## CIRCOLARE TECNICA

SERIE V850 - V1000

MONTAGGIO ACCENSIONE ELETTRONICA SU VEI  
COLI EQUIPAGGIATI IN ORIGINE CON ACCEN  
SIONE A RUTTORI

ELECTRONIC IGNITION ASSEMBLING ON BI  
KES ORIGINALLY EQUIPPED WITH CONTACT  
BREAKERS

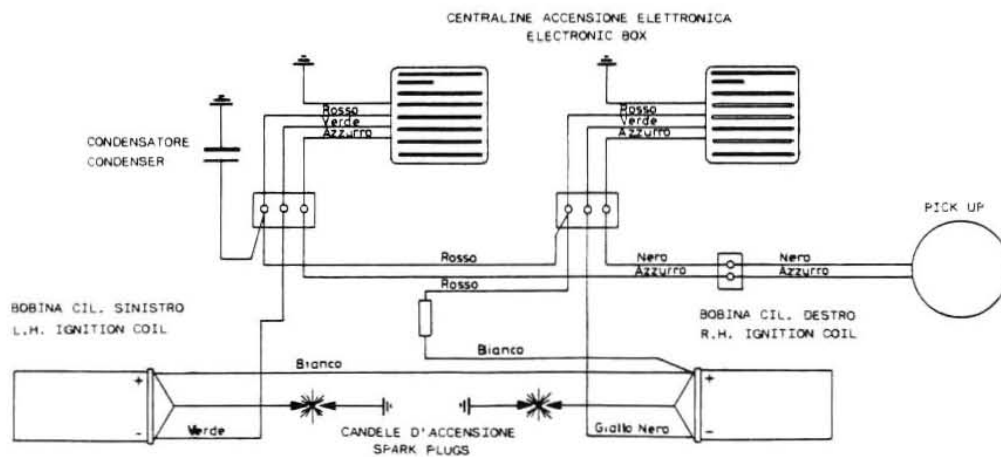
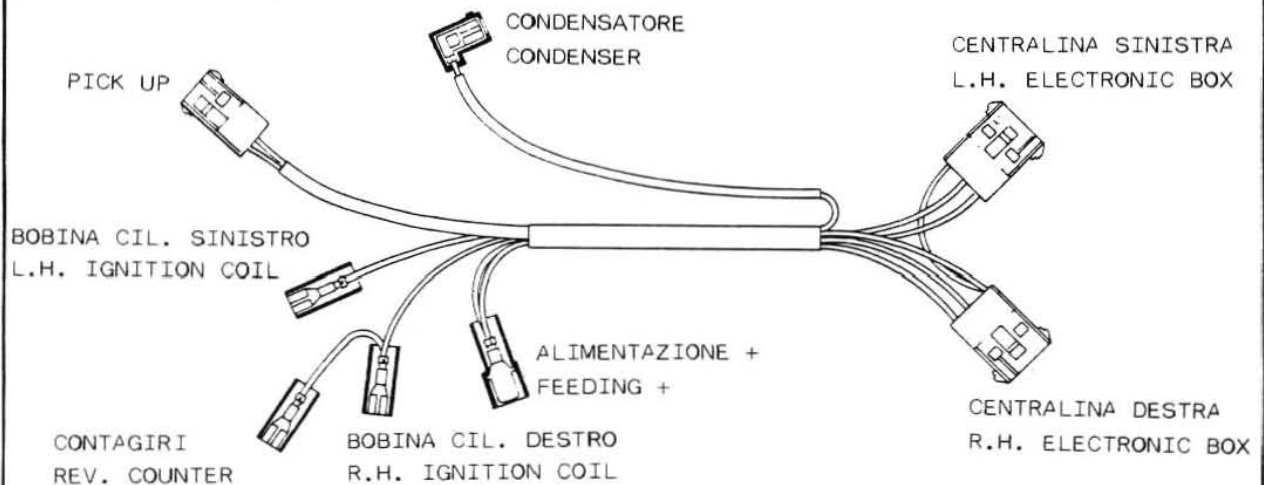
Per l'esecuzione dei collegamenti elettrici attenersi a quanto indicato a disegno.

For the electric wire set connection please follow as shown on the drawing.

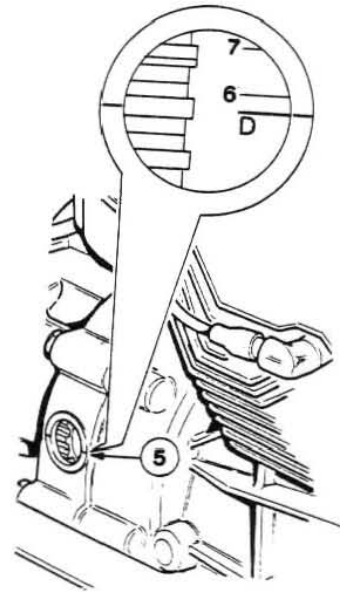
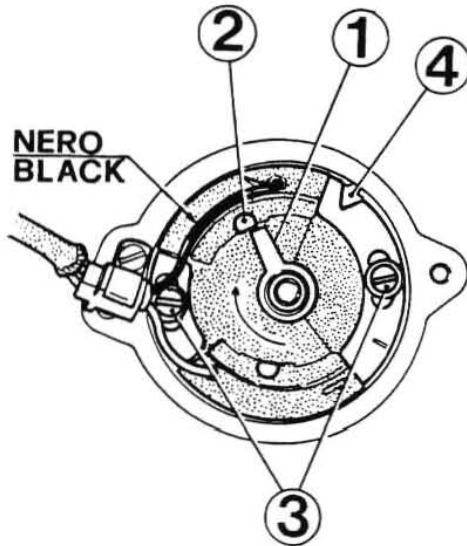
Il motore è in fase quando con il ci  
lindro destro al "PMS", punto morto  
superiore, in fase di scoppio, la  
bandierina "1" del rotore di accension  
e si trova circa a metà del sensore  
"2" (cilindro destro) sul pick up, i  
dentificabile dal cavo nero, come i  
dicato sul disegno.

Nel caso questo non si verifichi, al  
lentare le viti "3" e con un cacciavil  
te agire sulla scanalatura "4" per far  
e ruotare la piastra porta pick up.

Con motore ad un regime di 4500 giri/  
minuto, il segno "7" (anticipo massim  
o) sul volano motore dovrà essere  
allineato con il riferimento "5" sul  
bordo del foro di controllo.

Engine has been timed when, with the  
R.H. cylinder at "TDC" in burst strok  
e, the rotor flag "1" is about the  
middle of the pin "2" (R.H.cylinder)  
on the pick up, indentifiable by the  
black cable as shown on the drawing.  
If it isn't so, loosen the screws "3"  
and with a screwdriver act on the  
groove "4" to rotate the pick up br  
cket.

With the engine turning at a speed  
of 4500 RPM, notch "7" (maximum ad  
vance) marked on the engine flywheel  
must be in line with the reference  
"5" on the checking hole edge.
